Modulo per la presentazione delle osservazioni per i piani/programmi/progetti sottoposti a procedimenti di valutazione ambientale di competenza statale

ID: Codice procedura (ID_VIP/ID_MATTM): 12691

“Progetto di un impianto eolico denominato “Pitigliano” ubicato nei comuni di Pitigliano (GR) e Sorano (GR) costituito da 20 (venti) aerogeneratori di potenza nominale 7,0 MW per un totale di 140,0 MW con relative opere connesse ed infrastrutture indispensabili”

Immagine 1. Vincoli ex art. 136 del CBC dal PIT della Regione Toscana e zona approssimativa dove è progettato l'impianto industriale.

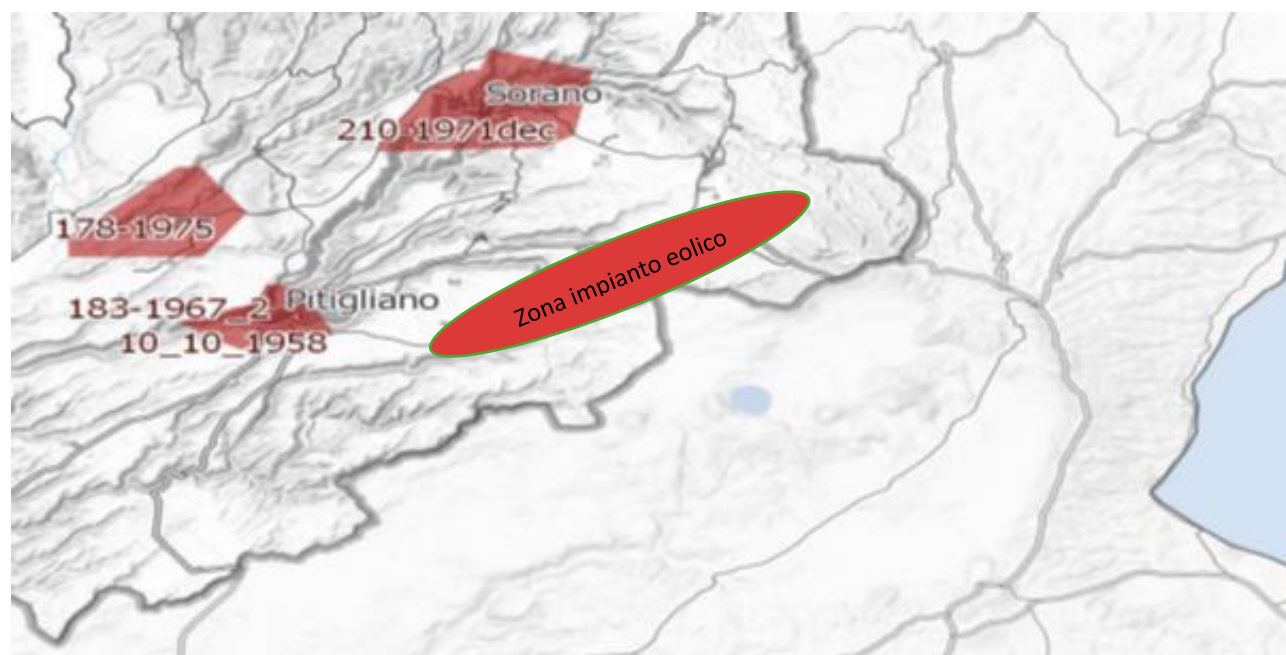
Al contrario si evidenzia che l'impianto eolico industriale citato non solo ricadrebbe con tutti e 20 gli aerogeneratori all'interno delle fasce di rispetto di 3 km di due vincoli paesaggistici di notevole interesse pubblico esistenti nella Regione Lazio e con una parte di essi nel vincolo paesaggistico del Centro abitato di Sorano (GR) quindi in aree non idonee all'installazione di impianti di energia rinnovabile. Addirittura, alcuni aerogeneratori sarebbero ubicati a poche centinaia di metri dai perimetri dei due vincoli paesaggistici laziali ex art 136 del CBC.

Inoltre, come sostiene la Proponente parte dell'impianto si verrebbe a trovare a 3,5 km dal centro abitato di Sorano. Infatti, tre degli aerogeneratori WTG 08, 09, 10 sono addirittura all'interno delle fasce di rispetto dei 3 km del suo vincolo paesaggistico di notevole interesse pubblico ex art 136 del CBC. Si evidenzia che così si crea

un'ulteriore incompatibilità con la tutela del Paesaggio.

Immagine 3. Cumulo di una parte di impianti eolici, fotovoltaici e geotermici industriali in progettazione ed esistenti intorno all’eolico industriale “Pitigliano”.

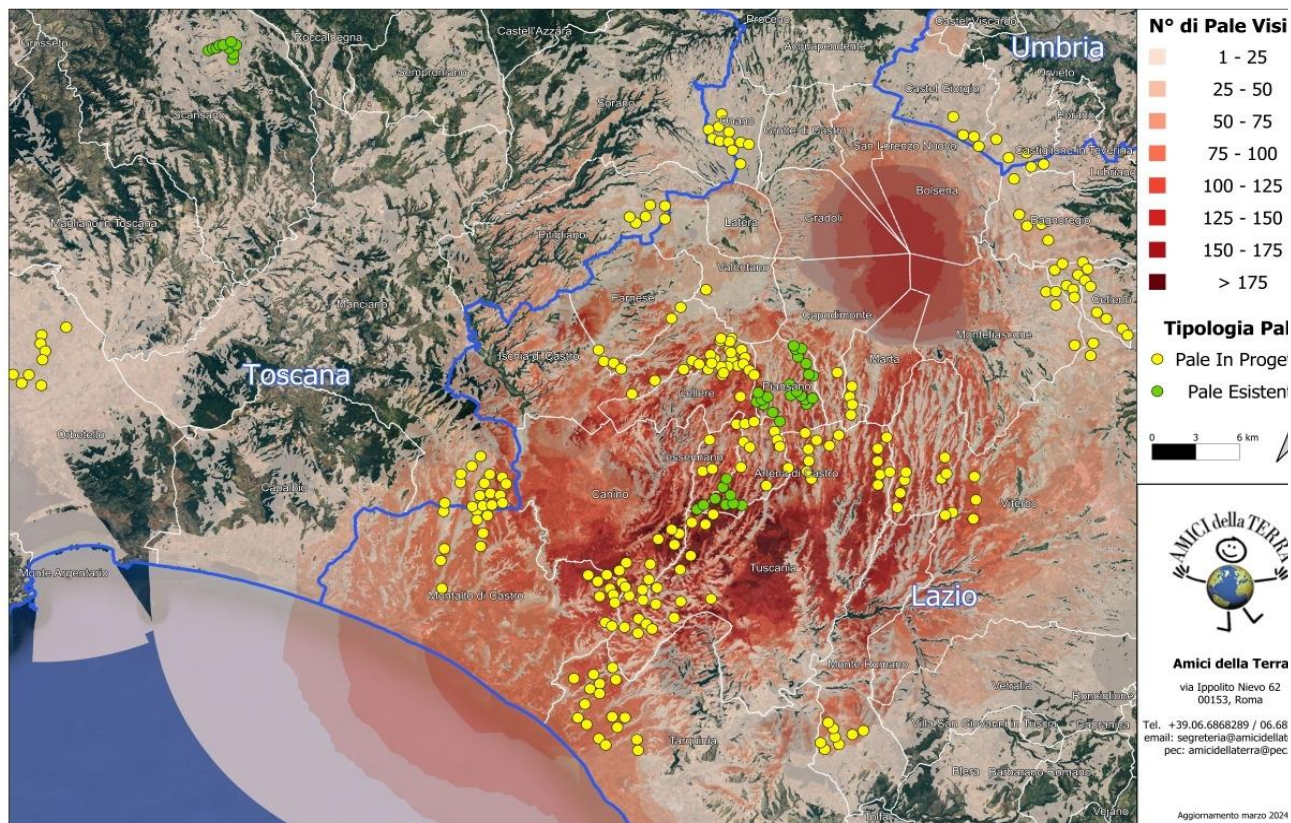
Beni Culturali “*Ambito paesaggistico, geologico e geomorfologico dell’orlo della caldera di Latera ...*” Non vengono nemmeno citati gli impianti eolici in progetto al MASE, il “Rempillo” (6 aerogeneratori) e un altro in verifica amministrativa di 14 aerogeneratori e 72, 6 MW. Ad oggi nei territori di Pitigliano, Sorano e in quello limitrofo potenzialmente potrebbero essere insediati 40 aerogeneratori alti 200 metri e larghi 170. Ma la proponente non cita neanche altri impianti che creerebbero il cumulo e quindi maggiore impatto. Infatti, sul territorio della “Città del Tufo” (Sorano e Pitigliano) impatterebbero anche l’impianto eolico “Montarzo” di Onano con 13 aerogeneratori con le dimensioni ricordate, l’altro eolico industriale nel territorio di Valentano con sette aerogeneratori (stesse dimensioni), gli impianti di Farnese con un minieolico di 3 Torri alte 60 metri già installate in località Poggio del Crognolo e l’impianto eolico industriale “Vallerosa” (7 aerogeneratori alti 200 metri e larghi 158 metri) in procedura VIA presso la Regione Lazio. Inoltre, altri impianti del minieolico già presenti a Valentano, Cellere e Piansano e due progetti eolici industriali con le stesse dimensioni (200 m x 170 m) nel Comune di Ischia di Castro. La valutazione del cumulo non prende neanche in considerazione gli impianti industriali di fotovoltaico e agrivoltaico in progetto a Farnese, Valentano, Ischia di Castro, Cellere. L’impianto geotermico in procedura Via al MASE, progettato nella Caldera di Latera. Quindi è stata effettuata una valutazione del potenziale impatto cumulativo non veritiera a dispetto di quanto affermato dalla proponente che sostiene di aver preso in considerazione uno spazio di 10 km intorno al suo impianto per gli impatti che si creerebbero.

Alla luce di quanto descritto, possiamo concludere che la previsione *"Se a scala europea o nazionale la produzione di energia da fonti rinnovabili è spesso considerata*

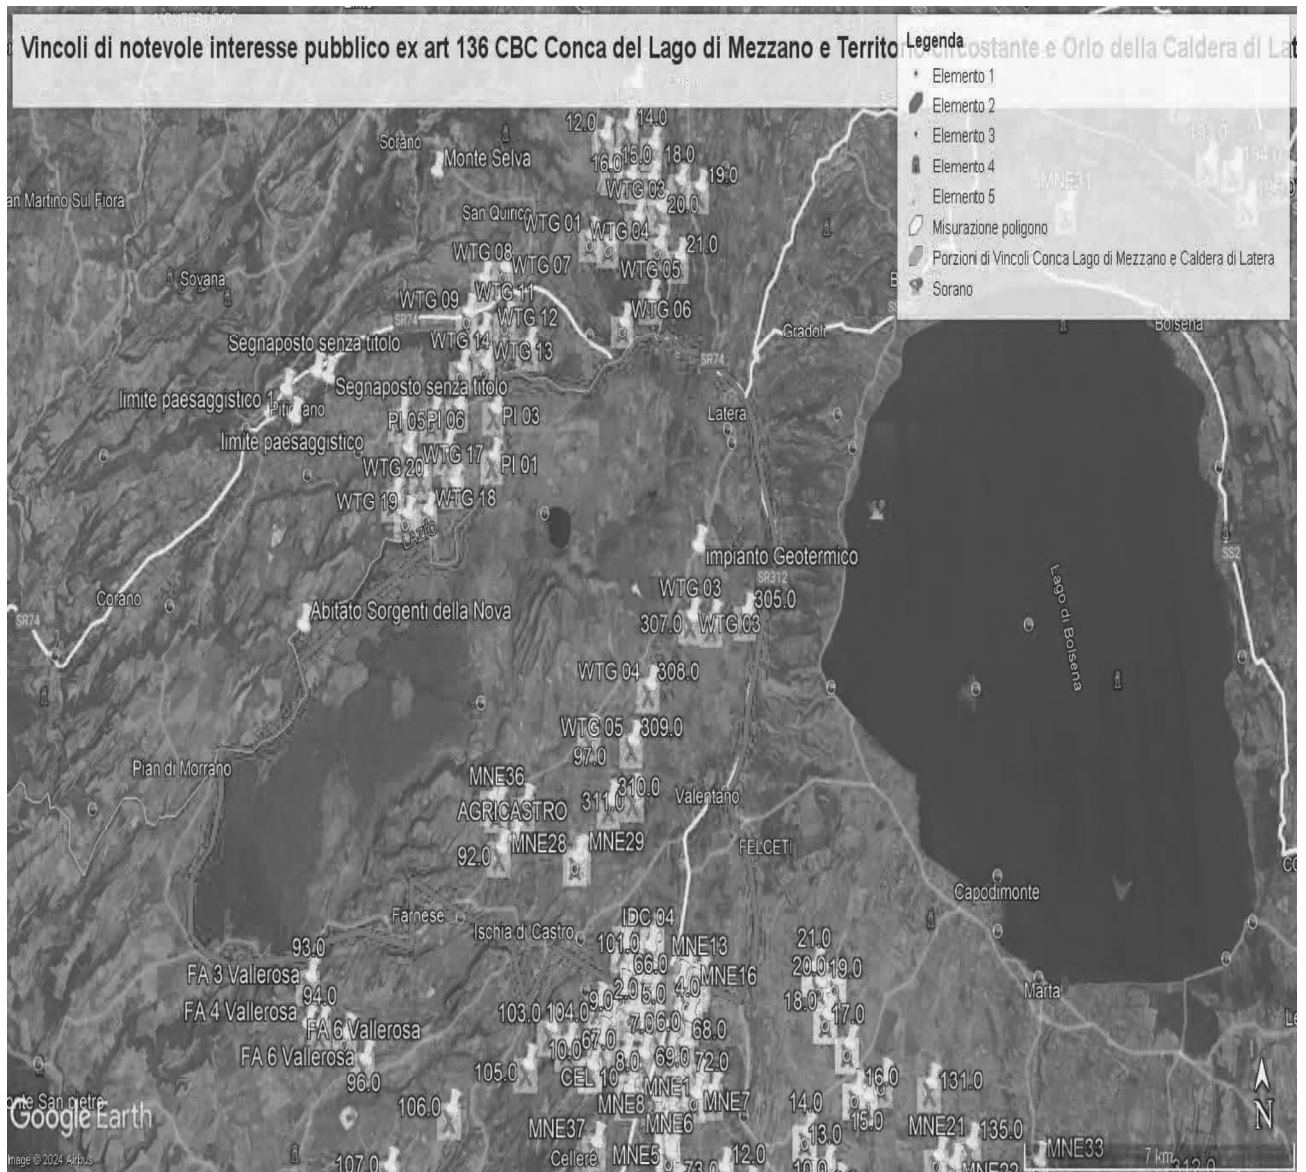
Come è illustrato nell'immagine si ribadisce che l'impianto industriale "Pitigliano" ricade completamente all'interno delle fasce di rispetto dei due vincoli di notevole

interesse pubblico e lambisce quelle di un terzo vincolo e quindi come affermato dal Consiglio di Stato nelle sentenze citate, l'impianto è insediato in area non idonea ai sensi dell'art. 20 comma 8 lettera c quater del D.Lgs. n. 199/2021 e ss.mm.ii al contrario di quanto sostiene la proponente.

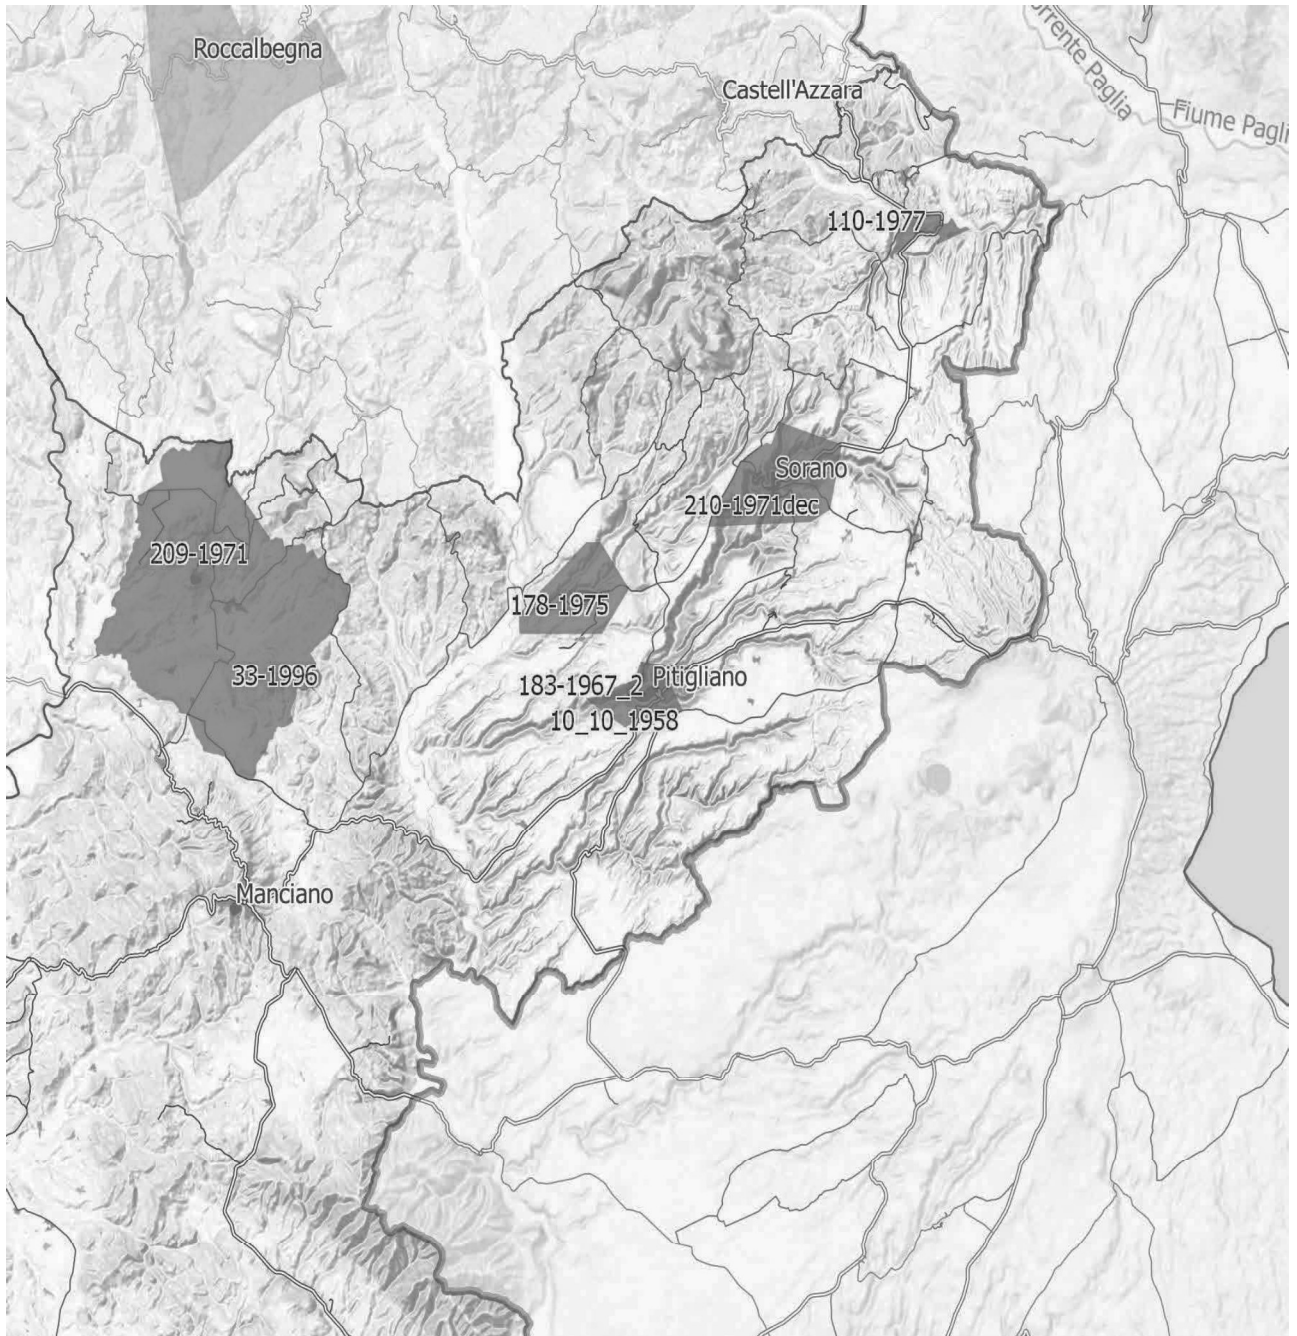
IMMAGINE n. 4 Si evidenzia che i tre aerogeneratori WTG 07, WTG 08 e WTG 09 impattano con il vincolo paesaggistico di notevole interesse pubblico del Centro Storico di Sorano. Il WTG 07 si troverebbe a 2828 m, WTG 08 2504 e WTG 09 2990. Il cavidotto dell'impianto invece impatta in buona parte del Vincolo paesaggistico ex art. 136 del CBC del Centro Storico di Pitigliano.

IMMAGINE n 5. Mappa eolici elaborata dall'Associazione Amici della Terra. La mappa evidenzia il cumulo degli impianti tra Lazio e Toscana.

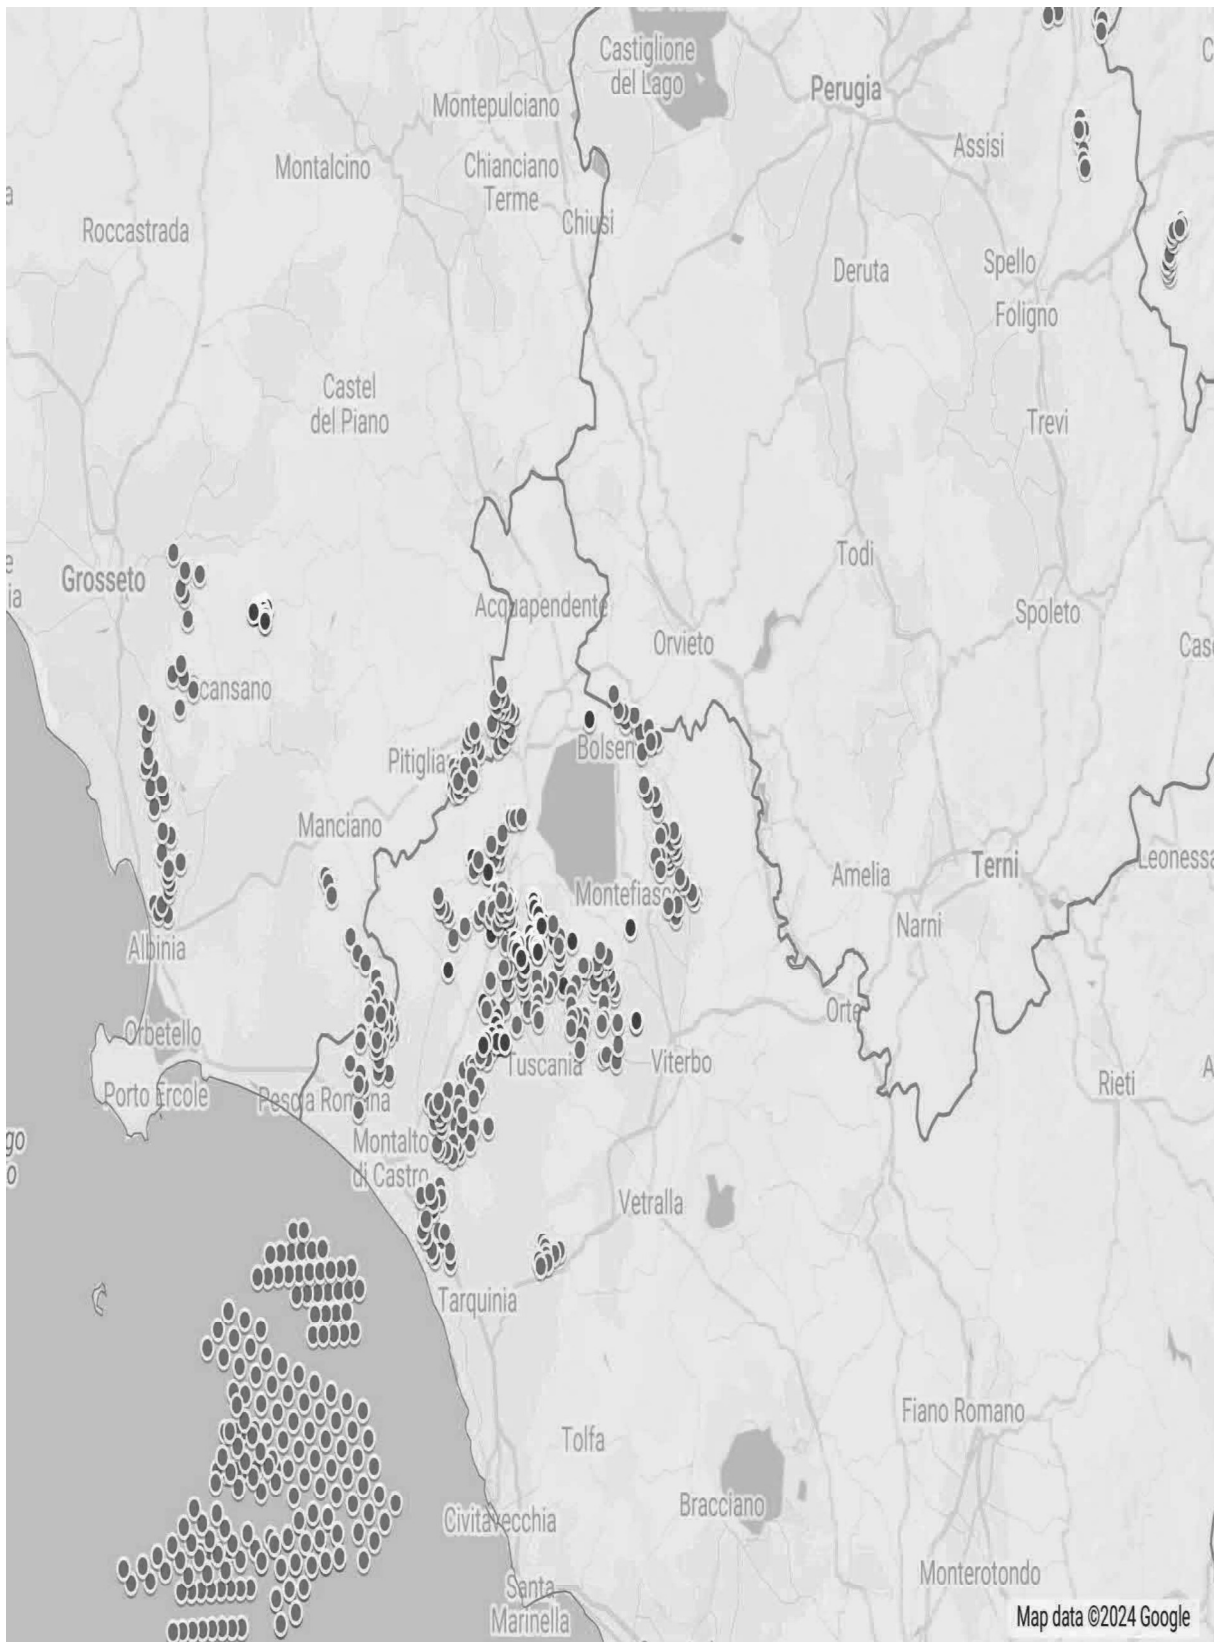
Riguardo al cumulo degli impianti FER, le mappe prodotte dalla proponente riguardano, come già evidenziato, soltanto una parte molto piccola degli impianti FER dell'area intermedia e vasta e in particolare di quelli eolici che contribuiscono a creare un notevole cumulo e la saturazione del territorio tosco laziale. Riguardo al cumulo dei soli impianti eolici si riporta la mappa dell'intervisibilità degli impianti eolici elaborata dall'Associazione nazionale “Amici della Terra”.

IMMAGINE n. 7 Mappa della intervisibilità degli impianti eolici elaborata dall'Associazione nazionale Amici della Terra. La mappa non è aggiornata comunque rende molto bene dell'enorme impatto visivo creato dal cumulo degli impianti.

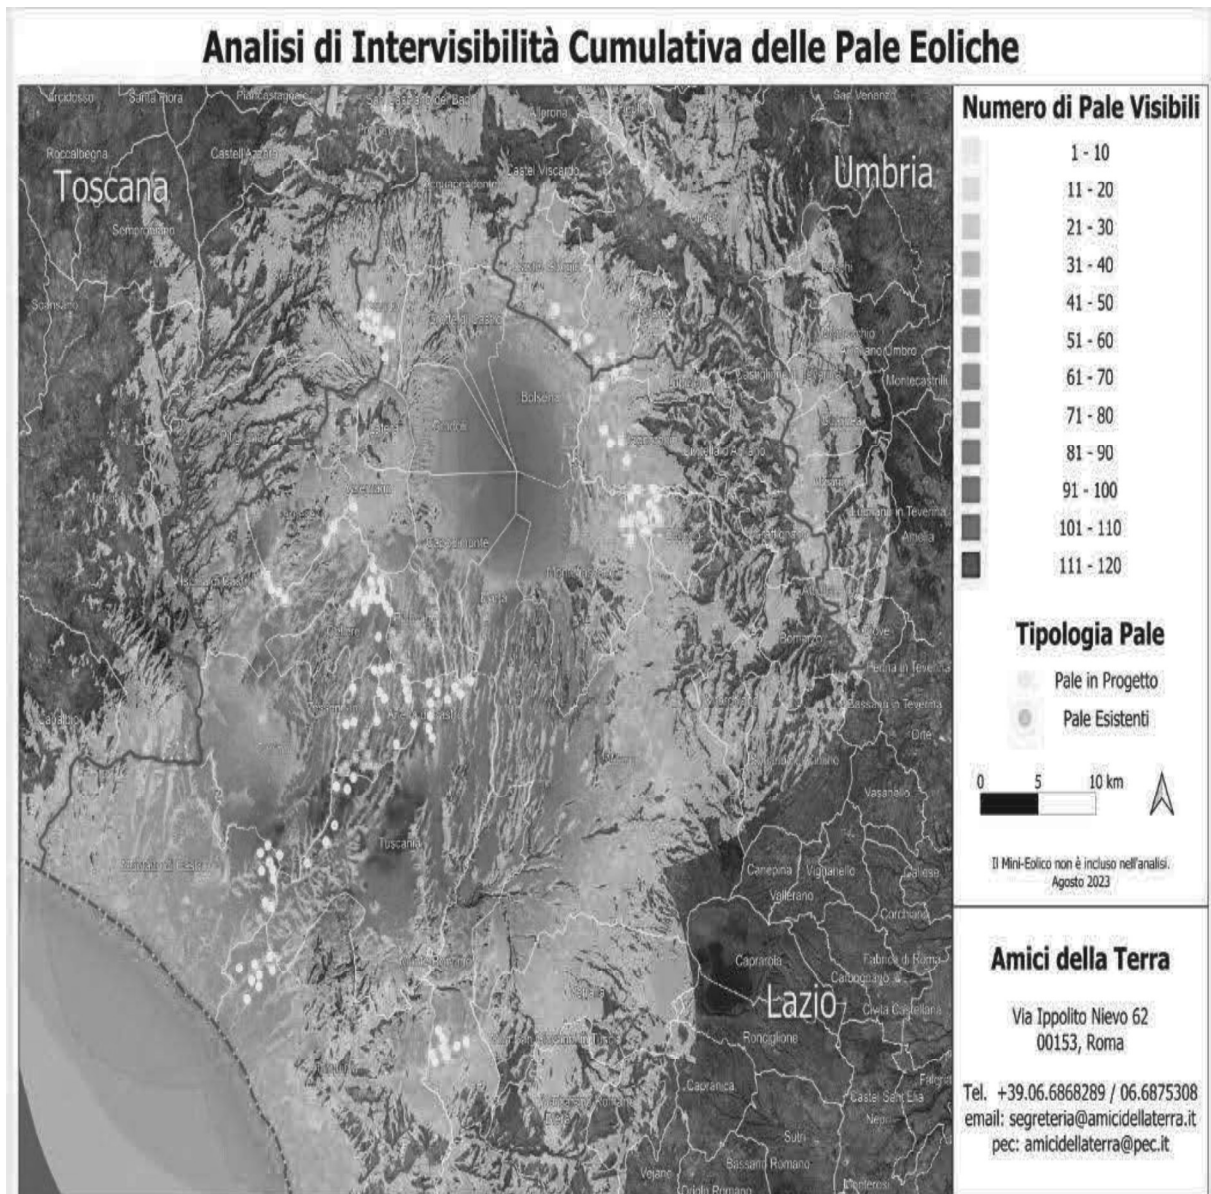
Se agli impianti eolici rappresentati qui sopra che non comprendono sia l'impianto eolico Pitigliano e le altre 14 pale del progetto eolico in verifica amministrativa sempre nel territorio di Pitigliano si aggiungono i migliaia di ettari (7000 fin'ora) di territorio occupato dagli impianti fotovoltaici e agrivoltaici e dalle altre tipologie appare chiaro il numero spropositato degli impianti FER nella bassa toscana e nella Tuscia.
